Regione Autonoma Friuli Venezia Giulia  
**COMUNE DI FORGARIA NEL FRIULI**

**VARIANTE n°16**

**Reiterazione dei vincoli urbanistici e procedurali**  
Variante di livello comunale ai sensi della LR 21/2015

**ESAME - PRONUNCIA  
SU OSSERVAZIONI-OPPOSIZIONI**

<p>percorso MontePrat come adottato</p>	
<p>percorso MontePrat come proposto per l'APPROVAZIONE</p>

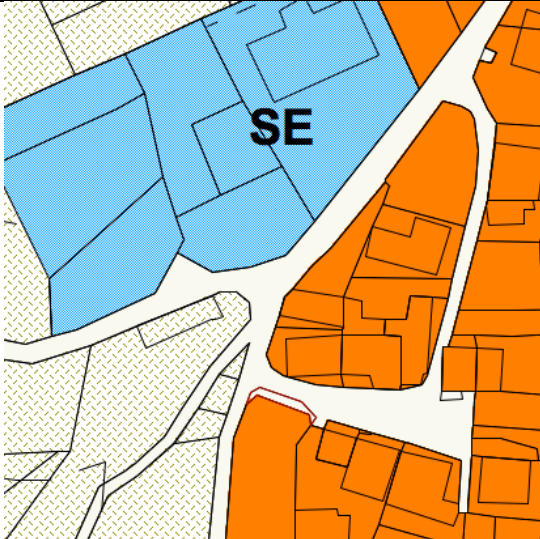
Osservazione proposta dall'UTC a seguito dei suggerimenti emersi nel corso della deliberazione di adozione della variante

Si propone di modificare/rettificare, in sede di approvazione della variante stessa, l'indicazione grafica del percorso vita di Monte Prat, stralciando un tratto del percorso come sotto descritto.
